DODATEK č. 3
ke Smlouvě o dílo ze dne 29.03.2022 ve znění dodatku č. 1 a č. 2
(dále jen „Dodatek“)

na zhotovení díla „**III/3024 Jetřichov**“.

EVIDENČNÍ LIST ZMĚNY STAVBY

SO 001 Příprava území, SO 101 Rekonstrukce silnice III/3024 v úseku km 0,008-1,727

JETŘICHOV-ŘEŠENÍ 1 POMOCÍ LOMOVÉHO KAMENE-
(PODLE VL 32-04)

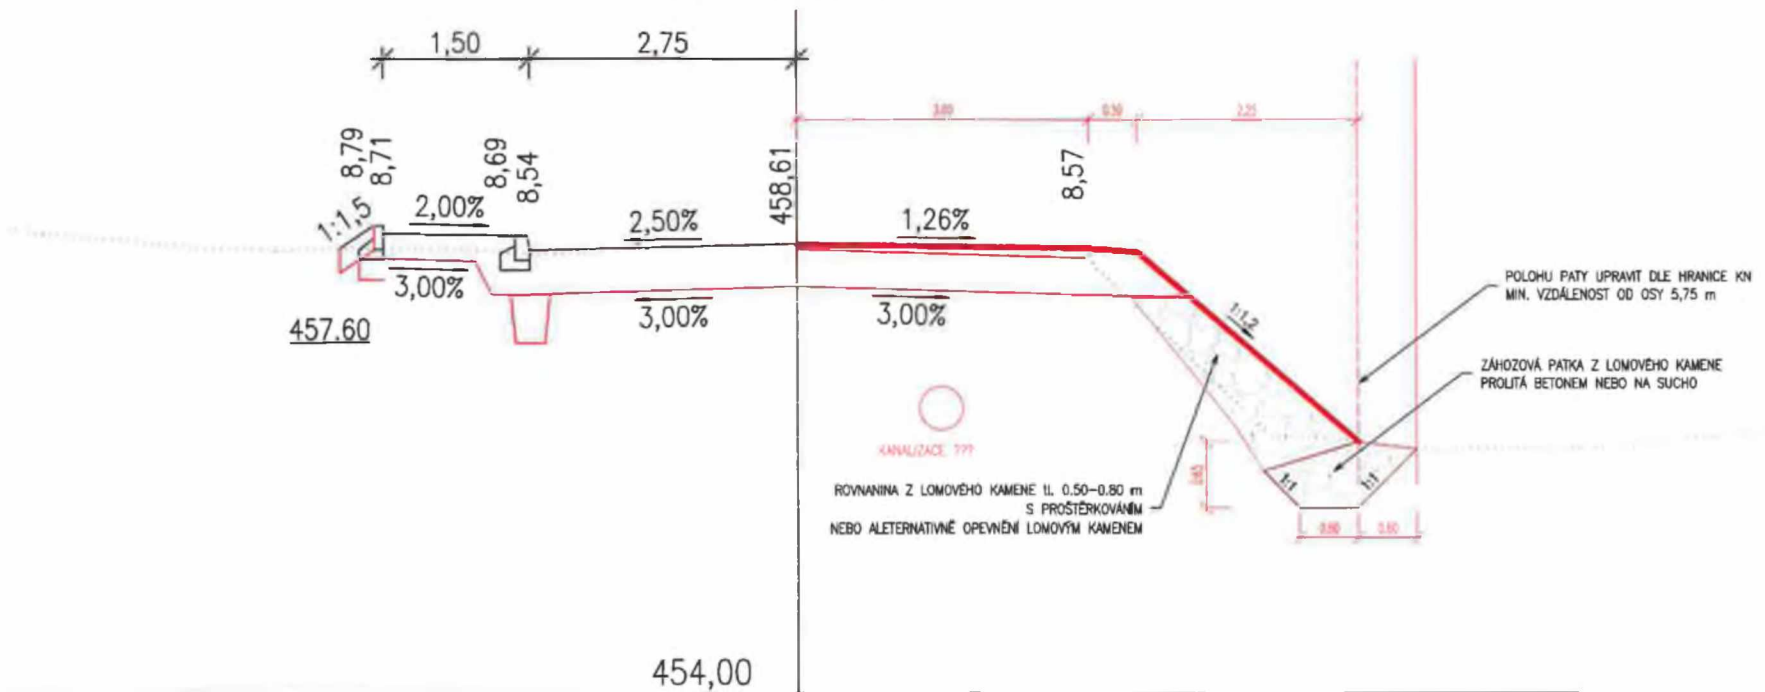
2 Ve staničení km 0,363 – km 0,425 je příčinou vzniku těchto trhlin stabilita stávajícího svahu. Zhotovitel stavby a projektant stavby navrhuje provést sanaci – zpevnění tohoto svahu. Řešení spočívá v odtěžení svahu v délce 62m a provedení stabilizace svahu pomocí rovnániny z lomového kamene. Vzorový příčný řez navrhovaného řešení je rovněž přílohou tohoto ZBV. Nová položka byla oceněna v souladu se smluvním ujednáním – OTSKP 2022 (viz příložený dokument). Vícepráce 458 899,13,-Kč bez DPH. Jedná se o dodatečné stavební práce, které nebyly zahrnuty v původním závazku ze smlouvy na zakázku, jejich potřeba vznikla v důsledku okolností, které zadavatel jednající s náležitou péčí nemohl předvídat, a tato změna nemění celkovou povahu zakázky.

V úseku km 0,363 – km 0,425 byly zjištěny podélné trhliny v okraji komunikace. Jako jejich příčina byla identifikována svahová nestabilita tělesa násypu, který byl původně zajištěn relativně hustým porostem dřevin na jeho svazích. Odstraněním porostu a pařezů vlastníkem pozemku pravděpodobně došlo k aktivaci smykové plochy a ve vozovce se objevily podélné trhliny. Vzhledem k prostorovým možnostem a průběhu stávající kanalizace bylo jako nejefektivnější řešení zajištění svahu zvoleno provedení rovnaniny z lomového kamene.

PROTOKOL O STATICKÉ ZATĚŽOVACÍ ZKOUŠCE
Číslo:

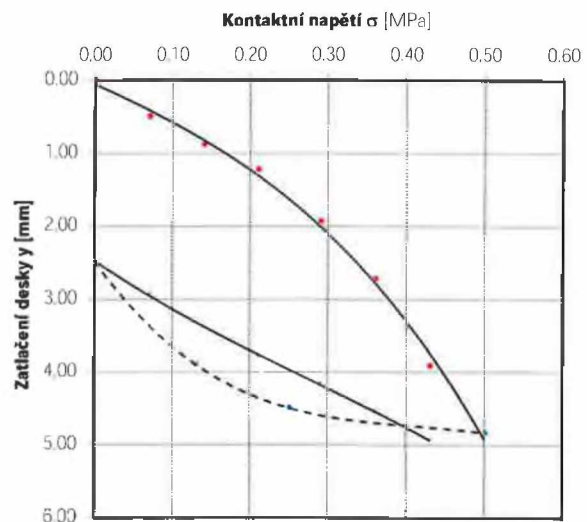
Po odrázování obrusné vrstvy vozovky na pravé straně komunikace se v ložné vrstvě objevily podélné trhliny. Pro zjištění příčin poruch byly provedeny sondy do podkladních vrstev a podloží a zkouškami ověřena jejich únosnost. V místě nevyhovujících parametrů pláně byly navrženy sanace podloží a doplnění konstrukce vozovky. Vzhledem k tomu, že pravá část komunikace byla včetně podkladních vrstev realizována při stavbě splaškové kanalizace v časovém odstupu před aktuálně probíhající rekonstrukcí silnice III/3024 Jetřichov, projekt PDPS nepředpokládal zásah do této části komunikace kromě obnovy a sjednocení obrusné vrstvy.
